工程变更通知书 (ECN)

变更申请时间	2025/9/15	项目代码/名称	J6P升级	ECR编号	ECR0011870	变更紧急度	C类
客户名称		提出人	<input checked="" type="checkbox"/> 客户 <input type="checkbox"/> 公司 <input type="checkbox"/> 供应商	ECN编号	ECN0006782		
总成名称	底支架总成			总成件号	SHT0018014		
零/部件名称	底支架后板			零/部件件号:	SHT0018018		
项目阶段	<input type="checkbox"/> PCP 阶段 <input type="checkbox"/> ED 阶段 <input type="checkbox"/> ET 阶段 <input type="checkbox"/> PT 阶段 <input checked="" type="checkbox"/> SOP 阶段			变更零件类型	<input checked="" type="checkbox"/> 自制件 <input type="checkbox"/> 采购件 <input type="checkbox"/> 外协件		
更改类型	<input checked="" type="checkbox"/> 设计 <input type="checkbox"/> 工艺 <input type="checkbox"/> 模具 <input checked="" type="checkbox"/> 夹具 <input type="checkbox"/> 检具 <input type="checkbox"/> 试验\检测方法 <input type="checkbox"/> 原材料 <input type="checkbox"/> 重要二次配套 <input checked="" type="checkbox"/> 其他:						
更改原因	<input type="checkbox"/> 改进措施 <input type="checkbox"/> 预防措施 <input checked="" type="checkbox"/> VA/VE <input type="checkbox"/> 客户要求 <input checked="" type="checkbox"/> 其它			是否需提交客户批准	<input type="checkbox"/> 是 <input type="checkbox"/> 否 <input type="checkbox"/> N/A

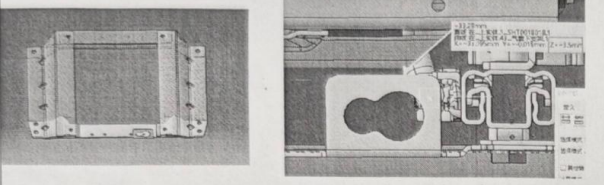
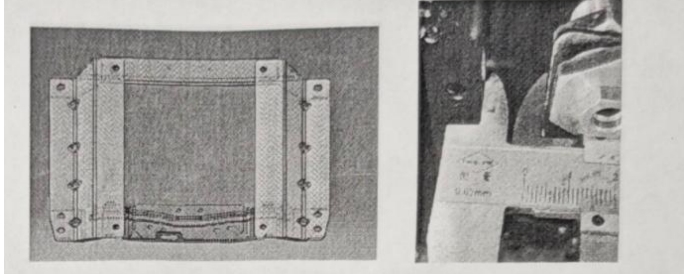
更改等级	<input type="checkbox"/> 级别1		<input type="checkbox"/> 级别2		<input checked="" type="checkbox"/> 级别3		<input type="checkbox"/> 级别4
	较大的更改: 该更改将影响产品的外形、安装或功能		重要的过程更改: 对客户而言该更改有明显的外观变化		对产品成本、库存、质量成本等影响的更改, 对客户无直接影响		1. 文件、试验、工作流程等附带的更改 2. 内部流程或工艺更改 该更改对客户、产品成本或库存无影响
变更申请内容	变更申请前: 底支架总成—SHT0018014-A 底支架后板—SHT0018018-A 1: 后板结构强度较低, 提高座椅晃动量。 2: 装车接头安装位置较高, 与气囊下钣金距离为3.5mm, 影响后期切换降低滑轨连接梁(8mm)。			变更申请后: 底支架总成—SHT0018014-B 底支架后板—SHT0018018-B 如右图所示, 新开底支架后板。 1. 晃动量降低约10mm。 2: 装车接头试装后与气囊下钣金距离约15mm。
